ACTA No:	47
FECHA:	29 ABR 2025
CONTRATO DE OBRA No:	**CONSORCIO PAVICONSTRUJC** **CONTRATO No. LP-SID-003-2024 «REHABILITACIÓN DE LA MALLA VIAL DEL DISTRITO DE CARTAGENA DE INDIAS D.T. Y C. – FASE II».**
CONTRATO DE INTERVENTORIA No:	INGENIERA MÁSTER SAS **CONTRATO No. CMA-SID-004-2024 «INTERVENTORÍA INTEGRAL AL PROYECTO DE REHABILITACIÓN DE LA MALLA VIAL DEL DISTRITO DE CARTAGENA DE INDIAS D.T. Y C. – FASE II».**

OFICIO IM-MVC-091-25 Concepto – Especialista hidráulico respecto a ejecuciones en frentes

ASUNTO: **Consideraciones – Especialista hidráulico respecto a ejecuciones en frentes**

Imágenes del tramo final de Vía y definición de detalles con el contratista para instalación tuberías.

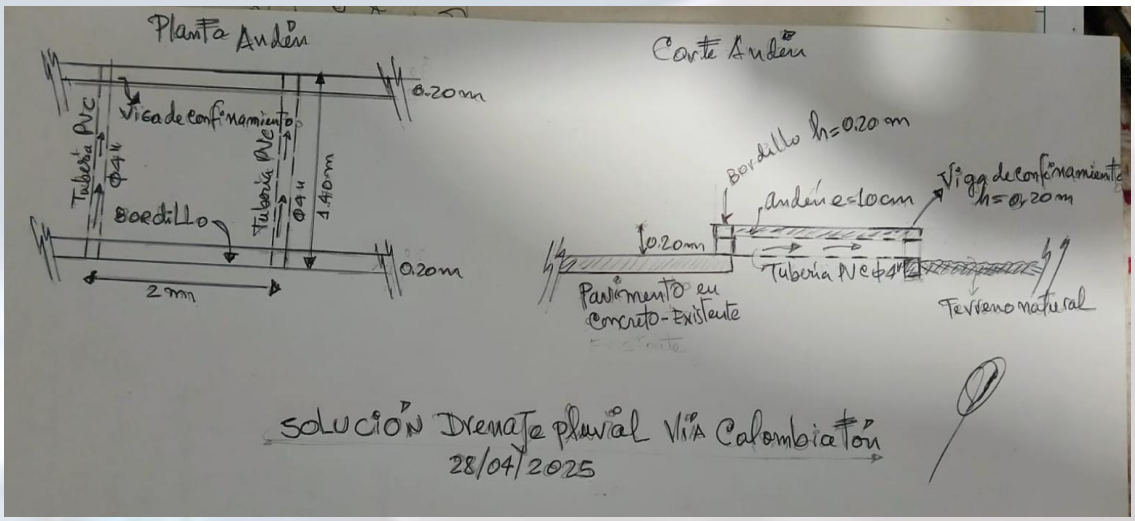
- Por otra parte, nuestra recomendación es que se inicie a la mayor brevedad, la instalación con mucho cuidado, de las tuberías de 20”, las cuales, según información recibida , se encuentran en sitio.

LOCALIDAD No. 1: B2_10 DANIEL LEMAITRE **LA POZA**

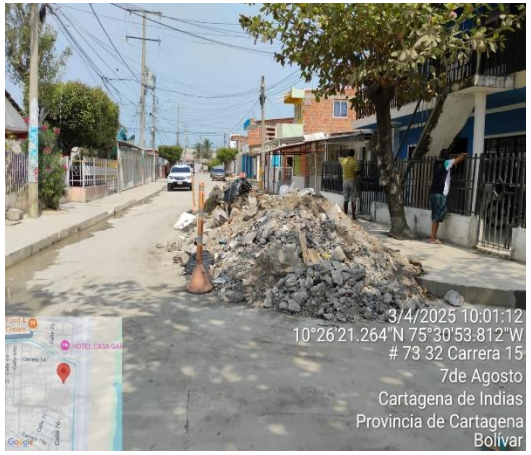
Técnicas: Corrección del empozamiento en la vía, Ejecución trabajos de pintura, terminación estimada 3 días Contratista manifiesta que la pintura del frente, va por cuenta de la alcaldía
